**PROYECTO: CENTRAL SOLAR LA INMACULADA 5 MW**

**EXPEDIENTE: DRCH-IE-048-2022**

INFORME DE REVISIÓN DE CONTENIDOS MÍNIMOS DEL  
ESTUDIO DE IMPACTO AMBIENTAL

David, 27 de mayo de 2022  
Nota DRCH -AC-1354-05-2022

Mapa y fotografías Panorámicas

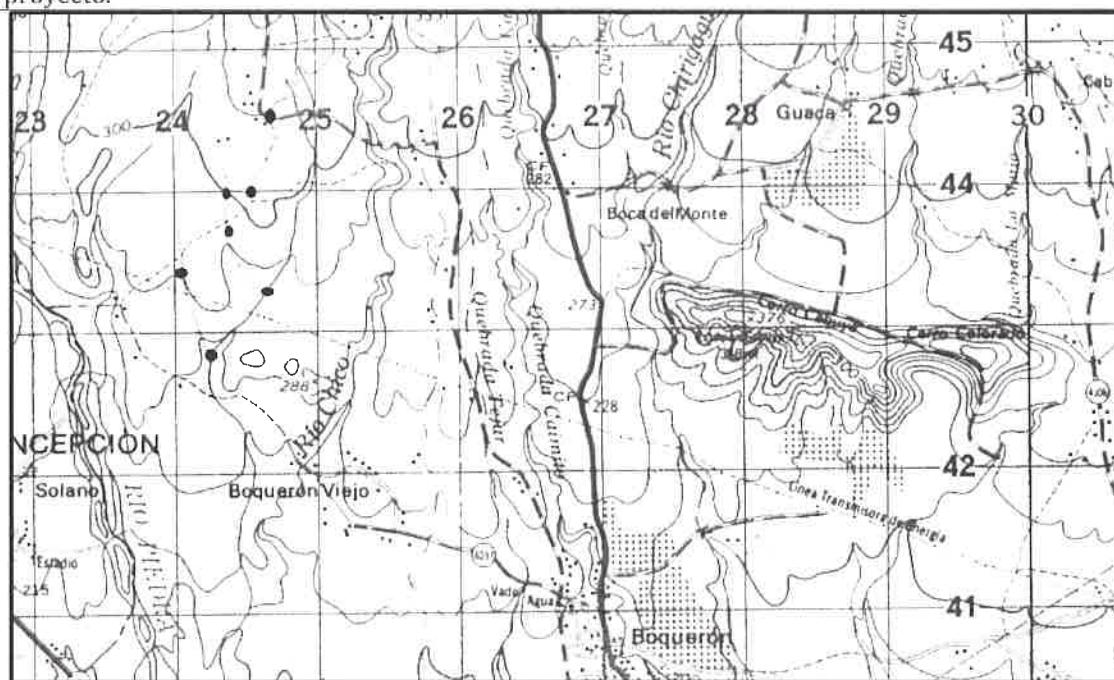
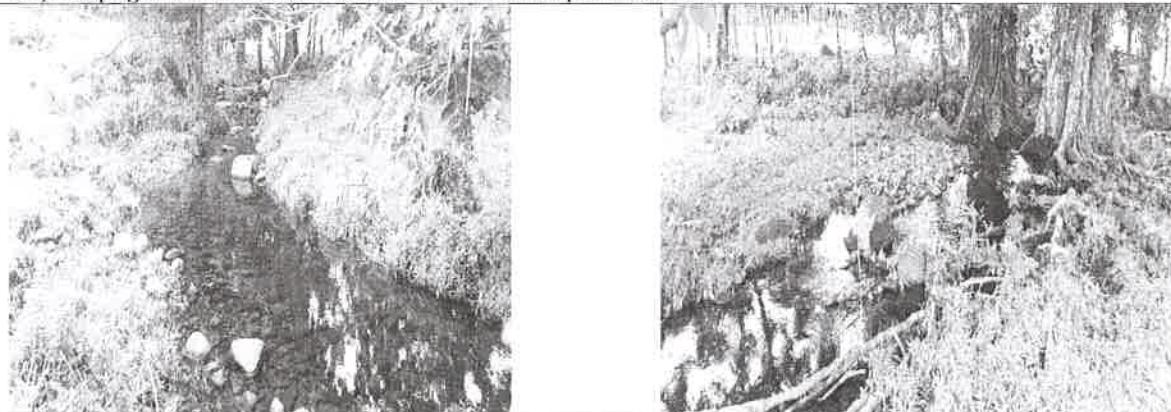
Puntos inspeccionados, sentido del flujo de agua y drenajes interno del terreno donde se desarrollara el proyecto.

Fuentes de agua o drenaje de agua estacional colindante con la propiedad.

Drenajes internos dentro del terreno, con presencia de agua.

Drenajes naturales pluviales dentro del terreno, con presencia de bastante agua, donde se va a desarrollar el Proyecto

1. Existen dos drenajes naturales, muy marcados que están localizados en la colindancia con la propiedad o terreno a desarrollar, por lo que el desarrollista del proyecto debe indicar si va a realizar algún tipo de trabajo, canalización o enderezamiento.

2. Se debe especificar, si en el área a desarrollar el proyecto se rellenan todos los drenajes naturales internos.
3. Algunos de los drenajes naturales provienen de los predios superiores y en esta época presentan agua, los mismos atraviesan la carretera de piedra y pasan al terreno donde se desarrollara el proyecto, por lo que deben especificar si la carretera o vía de acceso va a ser mejorada y si se establecerán pasos o alcantarillas.

4. Deben especificar, como se va a manejar el agua de lluvia que ingresa al predio a través de los drenajes naturales, sin afectar la carretera, terrenos o terceras personas.
